2008年10月5日

淀川水系流域委員会 様

宇治・世界遺産を守る会
藪田秀雄

**整備計画案の塔の島地区 1500m³/s 改修は過大！河床掘削は必要なく、抜本
の見直しが必要！ 1200m³/s 改修で戦後最大洪水に対応可能！**

(1) 各区間の最小流下能力の状況

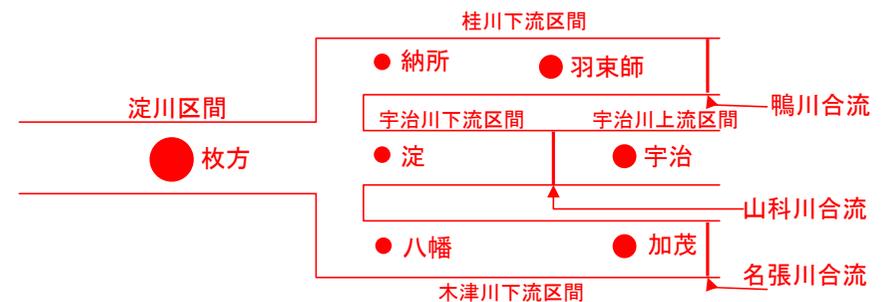
「淀川水系河川整備計画策定に関する意見書案」（平成20年9月27日 淀川水系流域委員会）はp13の下から4行目から「整備局から関係自治体に提出された資料において『宇治川上流区間は整備計画後において基本方針での河道まで整備。淀川本川、宇治川下流の河道掘削をさらに実施し、基本方針段階で流下能力1500m³/Sとなる。』とし、整備計画後の宇治川上流区間の最小流下能力を1200m³/Sとしている。これは、表現の問題ではなく、計画論の根本問題である。」と重大な指摘をおこなっている。

問題は、整備計画が整備期間中に実施する計画を策定するものであるにも関わらず案は前述のように『宇治川上流区間は整備計画後において基本方針での河道まで整備。淀川本川、宇治川下流の河道掘削をさらに実施し、基本方針段階で流下能力1500m³/sとなる。』という20～30年の整備期間の後に、淀川本川、宇治川下流の河道掘削をさらに実施しなければ流下能力1500m³/sとならないものを整備計画に位置づけていることである。

結局、流域住民も自治体をも欺くところの塔の島地区の1500m³/S改修・河床掘削計画は、琵琶湖後期放流1500m³/S放流のためであって、宇治川洪水に対応するためのものでない。そして戦後最大の宇治川洪水に対応するための流下能力は1200m³/Sであるということが明白になった。

※宇治川上流区間は整備計画後において基本方針での河道まで整備。
淀川本川、宇治川下流の河道掘削をさらに実施し、基本方針段階で流下能力1,500m³/sとなる。
